Ofício SPF nº. 056/2017

Em atenção ao Requerimento em epígrafe, passamos a responder as informações nos solicitada, referente ao prédio da Unidade de Pronto atendimento, na mesma sequência requerida por este Parlamento:

Cumprimentando-o cordialmente e na oportuna, venho encaminhar o Parecer Técnico N° 007/2017, referente as possíveis patologias construtivas e/ou avarias na estrutura da Unidade de Pronto Atendimento – UPA, localizada na Avenida Universitária, S/N°, Bairro Universitário, Água Boa – MT, afim de sua apreciação e demais providências.

PARECER TÉCNICO

Foto 03 – Cobertura da Varanda da Sala de Espera
Data: 24 de janeiro 2017

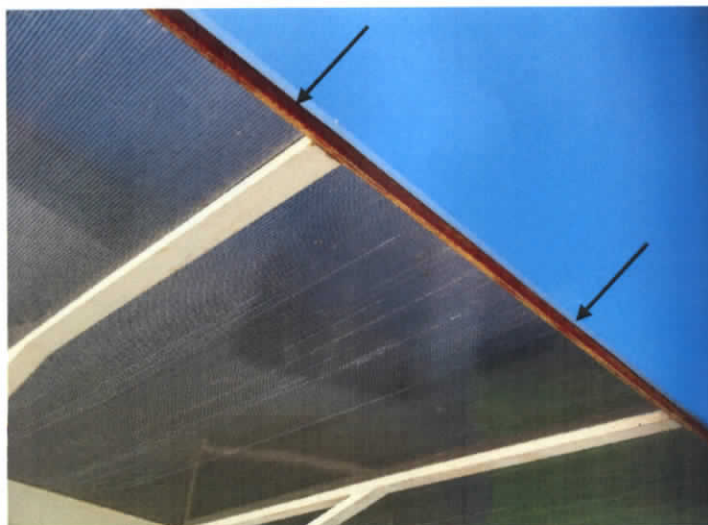
- Ferrugem na estrutura metálica da cobertura de policarbonato;

- Remoção da ferrugem e tratamento da estrutura;
- Reparo ou substituição da telha de policarbonato;
- Reparo no rodapé do Abrigo da Ambulância.

Foto 08 – Circulação setor atendimento
Data: 24 de janeiro de 2017

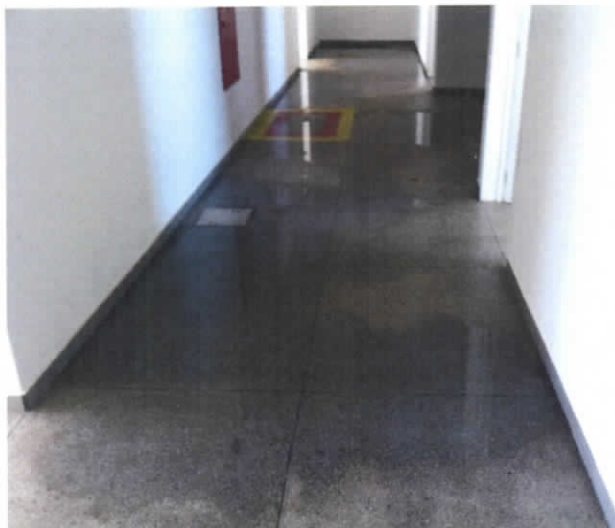
- Foram identificados vários pontos de Infiltrações na laje de cobertura e paredes;

- Para o reparo das infiltrações internas e externas deve ser reparado anteriormente o sistema de captação de águas pluviais.

Foto 21 – Desprendimento da calha da platibanda
Data: 24 de janeiro de 2017

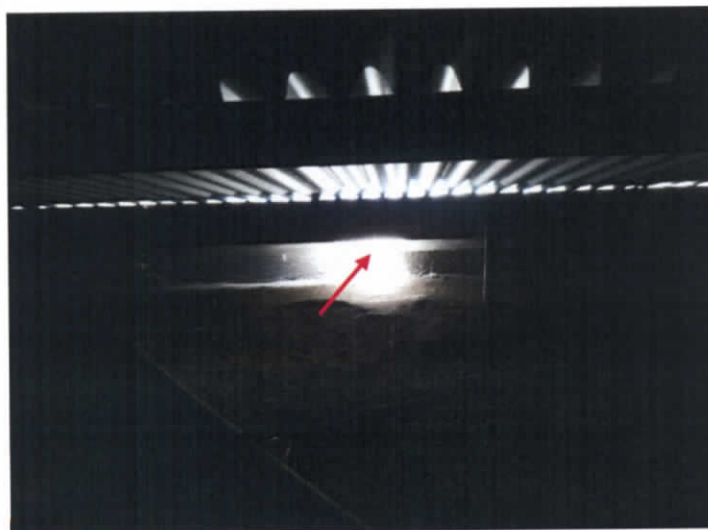
- Pontos de vazamento/transbordo da calha sobre a laje de cobertura;

- ✓ Acumulo de água na calha;
- ✓ Desnívelamento da calha;
- ✓ Desprendimento da calha da platibanda;
- ✓ Possível obstrução na tubulação de queda das prumadas das águas pluviais;
- ✓ Possível obstrução na caixa de passagem das prumadas das águas pluviais.

- Realização de um inspeção no sistema de drenagem das águas pluviais, com o intuito de identificar possíveis resíduos de obras e/ou interrupções no sistema de escoamento;
- Verificação do escoamento da água pluvial na calha em direção as prumadas de queda;
- Verificar se durante o período de chuva existe uma sobrecarga do volume de água captada na calha, em razão da distância dos pontos de queda;
- Verificar a necessidade de calçamento do fundo da calha mediante a flambagem e/ou desprendimento da platibanda em função da sobrecarga do volume de água captada;
- Reparo na tubulação do sistema hidráulico sobre a laje de cobertura.

Foto 38 – Presença de cupins no alisar
Data: 24 de janeiro de 2017

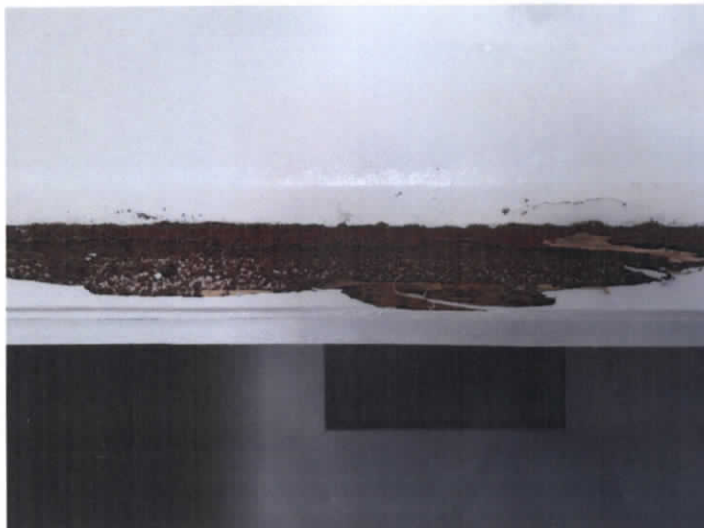
- Alguns alisares dos portais encontram danificados por pragas de cupins;

- Substituição dos alisares danificados pelas pragas de cupins;

- Realização de uma dedetização e tratamento das demais peças de madeira, afim de sua preservação.

Foto 46 – Sala de Exames
Data: 24 de janeiro de 2017

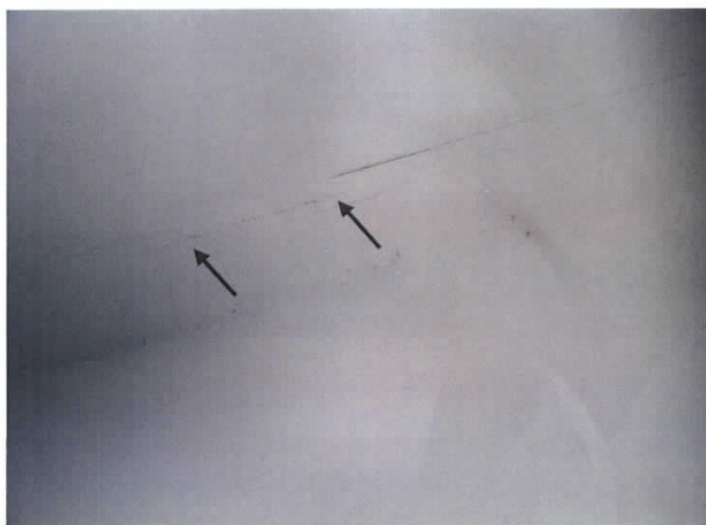
- Presença de fissuras em diversos pontos do imóvel, tais como: laje, alvenaria de vedação, platibanda e etc;

OBS: Deve ser verificadas as fissuras acima citadas e também realizar uma nova verificação no imóvel, com o intuito de identificar o surgimento de novas fissuras, além do monitoramento das mesmas identificando se existe uma aumento progressivo de sua espessura.

- Todas as fissuras devem ser tratadas e verificadas suas causas, visto que em alguns casos estas fissuras podem ser decorrentes de alguma patologia estrutural ou apenas uma acomodação da estrutura.
